JSME 発電用原子力設備規格 溶接規格 (JSME S NB1-2012 年版/2013 年追補) 正誤表 (2/6)

JSME 発電用原子力設備規格 溶接規格 (JSME S NB1-2012 年版/2013 年追補) 正誤表 (3/6)

JSME 発電用原子力設備規格 溶接規格 (JSME S NB1-2012 年版/2013 追補) 正誤表 (6/6)

解説図 WP-520-1 熱影響部の試験片採取位置	解説図 WP-510-1 熱影響部の試験片採取位置

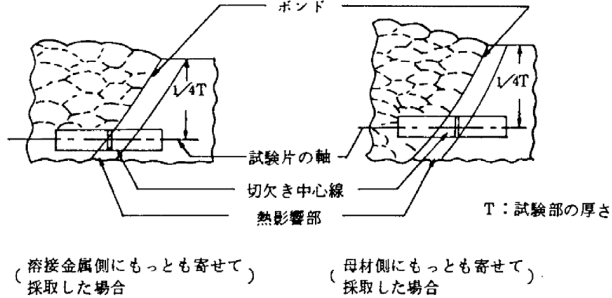
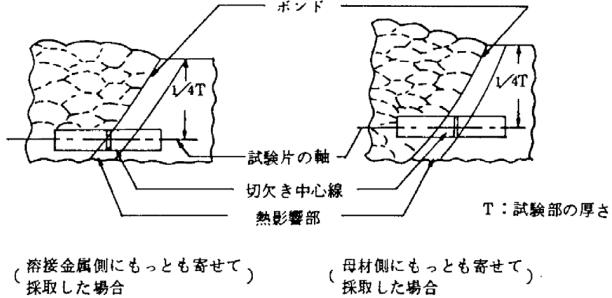
No.	ページ	規格番号	誤	正	備考
第4部 解説					
3	第4部 -1-24	N-1130 耐圧試験 (解説)	(4) 耐圧代替非破壊試験の種類は、機器の区分及び継手の区分に応じ、表 N-X130-2「耐圧代替非破壊試験」で規定されている非破壊試験の中から、溶接継手形状、材料、試験の有効性、試験性を考慮し適切なものを選定する。 なお、表 N-X050-1「溶接部の非破壊試験」の非破壊試験として表 N-X050-1の代替試験が適用されている場合は、それ以外の耐圧代替非破壊試験を表 <u>N-X1320-2</u> の中から選定する <u>こ</u> 。	(4) 耐圧代替非破壊試験の種類は、機器の区分及び継手の区分に応じ、表 N-X130-2「耐圧代替非破壊試験」で規定されている非破壊試験の中から、溶接継手形状、材料、試験の有効性、試験性を考慮し適切なものを選定する。 なお、表 N-X050-1「溶接部の非破壊試験」の非破壊試験として表 N-X050-1の代替試験が適用されている場合は、それ以外の耐圧代替非破壊試験を表 <u>N-X130-2</u> の中から選定する <u>こと</u> 。	2012年版 以降
4	第4部 -2-33	WP-510 試験片の 形状・寸法及び試験 方法 (解説)	2. 衝撃試験 (1) 試験温度は、WP-322 に示す温度以下とする。 (2) 解説表 WP-420-1 の (注) 2 において、異なる溶接方法を用いる場合の採取位置を各溶接方法の交わる箇所としているのは、溶接金属の融合状況、連続性等を確認するうえで、条件が最も厳しいと判断される箇所となるからである。 (3) 熱影響部の試験における試験片採取位置は、 <u>解説図 WP-520-1</u> に示す通り、試験片の切欠き中心がボンドにかかるまでとする。 	2. 衝撃試験 (1) 試験温度は、WP-322 に示す温度以下とする。 (2) 解説表 WP-420-1 の (注) 2 において、異なる溶接方法を用いる場合の採取位置を各溶接方法の交わる箇所としているのは、溶接金属の融合状況、連続性等を確認するうえで、条件が最も厳しいと判断される箇所となるからである。 (3) 熱影響部の試験における試験片採取位置は、 <u>解説図 WP-510-1</u> に示す通り、試験片の切欠き中心がボンドにかかるまでとする。 	2012年版 以降
